改善箇所説明図

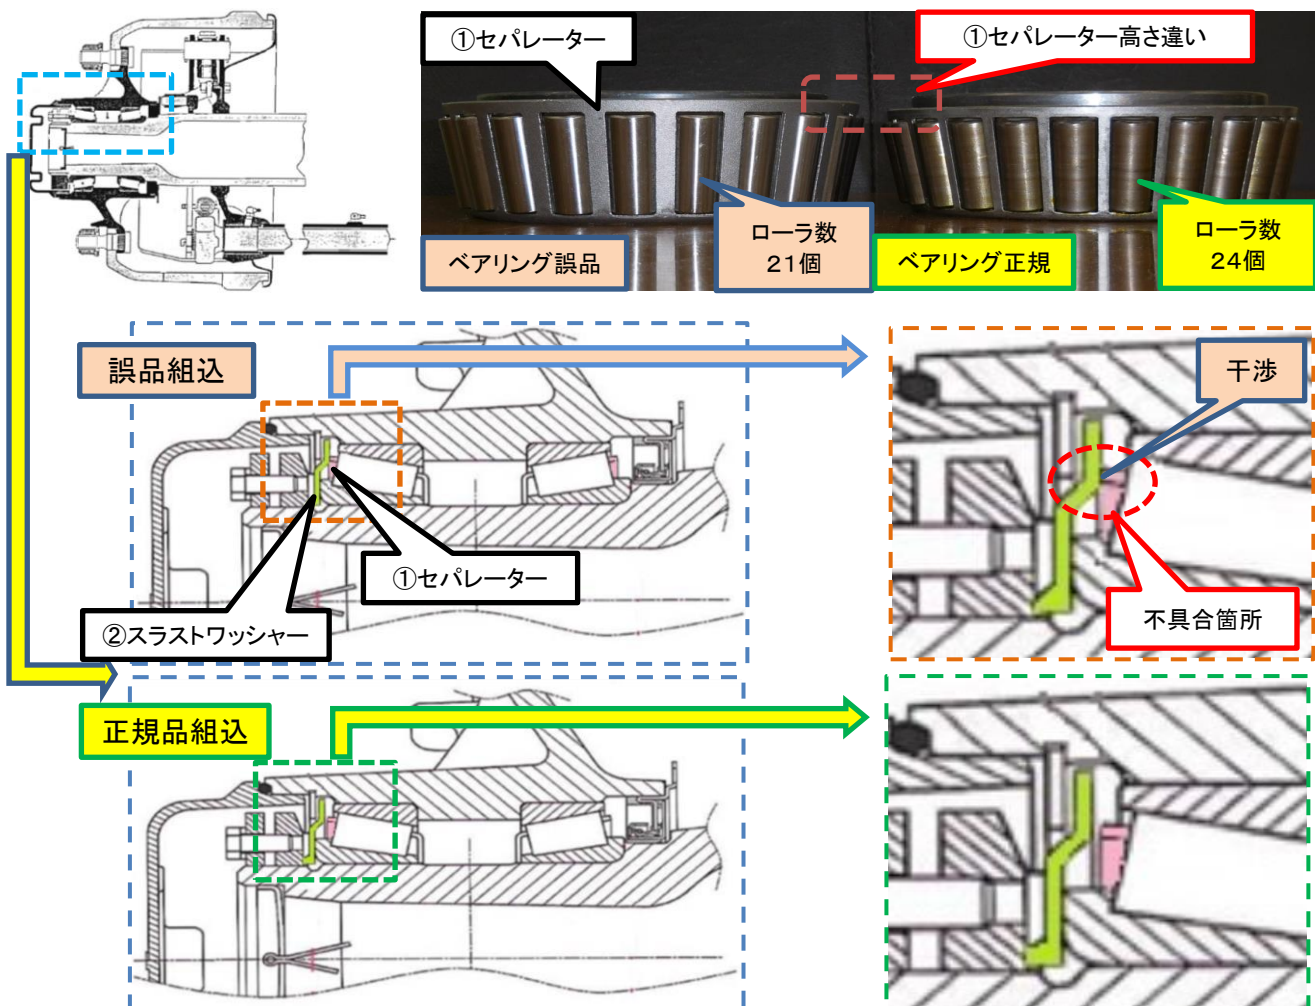
ホイールベアリングの補用品を誤って配送したため、誤品を装着した車両がある。そのため、そのままの状態で使用を続けると、ベアリング(セパレーター)が磨耗して鉄粉が発生、ベアリンググリスが早期劣化し、最悪の場合、ベアリングが焼付き、火災又は脱輪するおそれがある。

全車両点検し、正規品でないホイールベアリングの装着が確認された車両は、ベアリング及びその周辺部品の洗浄を行い、正規品のベアリングに交換する。
